**Forum mondial de l'harmonisation
des Règlements concernant les véhicules**

Groupe de travail des dispositions générales de sécurité

Règlement ONU n° 116 (Dispositifs antivol et systèmes d'alarme)**Proposition de série 01 d'amendements au Règlement ONU
n° 116 (Dispositifs antivol et systèmes d'alarme)****Communication de l'expert de l'Organisation internationale
des constructeurs d'automobiles***

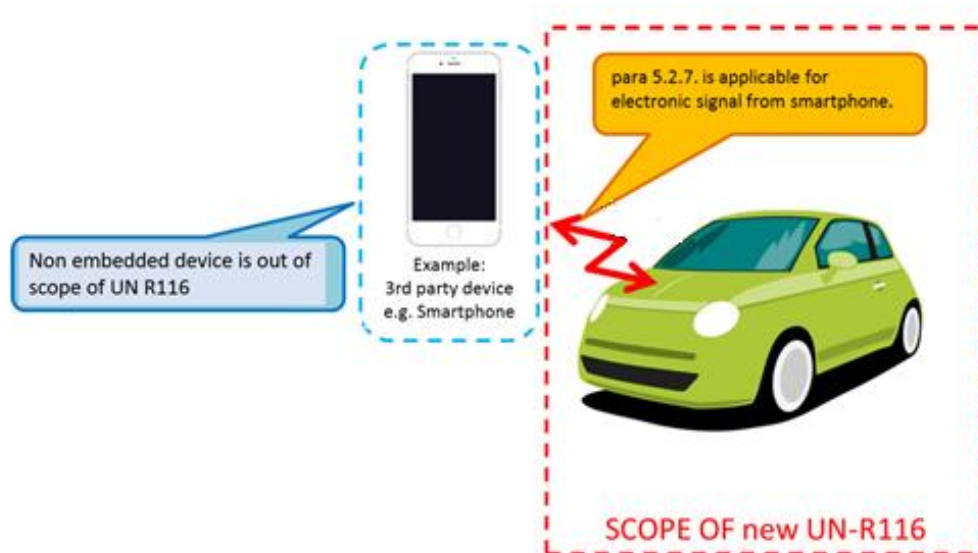
4. La définition actuelle du mot « clef », qui comporte l'expression « uniquement par ce dispositif », ne permet pas de prendre en compte les smartphones. C'est pourquoi il est proposé d'ajouter « ou solution électronique ». L'appareil (par exemple un smartphone) et le logiciel qui transmettent la solution électronique au véhicule n'entrent pas dans le champ d'application du Règlement ONU n° 116. Si la solution électronique est définie comme une clef, on peut raisonnablement considérer que la solution électronique transmise par l'appareil satisfait aux prescriptions du paragraphe 5.2.7 (Systèmes de verrouillage électriques ou électroniques – Voir la figure ci-dessous).

5. La présente proposition introduit une distinction entre la « clef » en tant que solution électronique et la « clef » en tant que matériel et logiciel utilisés pour transmettre ladite solution électronique, et modifie le Règlement ONU n° 116 afin que les nouveaux systèmes innovants soient pris en compte comme il se doit dans le Règlement. Les nouveaux systèmes innovants font appel à des composants qui ne font pas partie intégrante du véhicule : il s'agit par exemple des dispositifs, des appareils, des systèmes d'exploitation, des canaux de communication et des serveurs utilisés pour activer ou désactiver le système de verrouillage en transmettant la solution électronique.
